**ODPOWIEDZI NA PYTANIA  
ZAMÓWIENIE PUBLICZNE NR 11/I/PN/2017**

**„Rozbudowa istniejącej linii sortowniczej odpadów o system mechanicznego i biologicznego przetwarzania odpadów (kompostowanie i stabilizacja), polegająca na budowie Zakładu Segregacji i Zagospodarowania Odpadów w Wałbrzychu przy ul. Beethovena” – roboty budowlano montażowe – infrastruktura techniczna i hala do mechanicznej segregacji odpadów”**

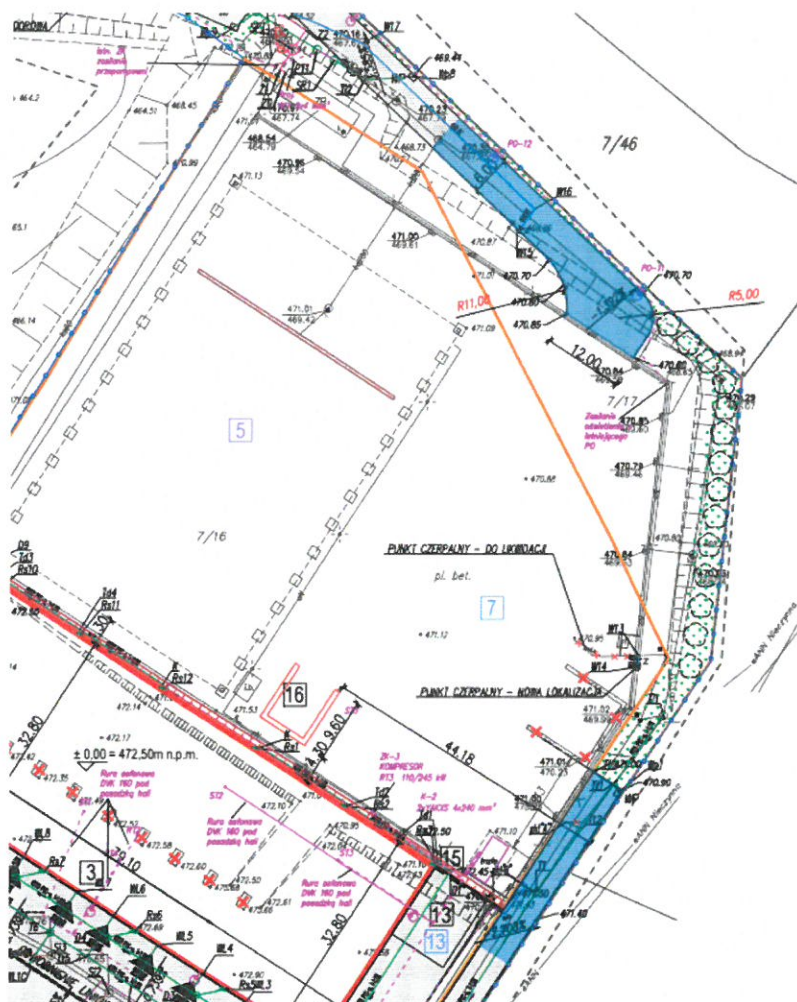
Zestawienie stali nie obejmuje ścian hali sortowni oraz konstrukcji wiaty obiekt nr 17 i wiaty obiekt nr 13.

Dla obiektu nr 17 (wiązar W-1) załączono zestawienie stali Zestawienie stali – stal profilowa str 8.

Słupki zewnętrzny (nr 2) RP o wymiarach 140x100x12mm. Na rysunku K-17 błędnie opisano jako 180.

HALA SORTOWNI wraz z Buforem preRDF:

Konstrukcja główna (ramy, stężenia, akcesoria stalowe ,kotwy): 99500kg

Elementy zimnocięte ocynkowane (płatwie, rygle, wymiany okienne drzwiowe , bramowe itp.): 28500 kg
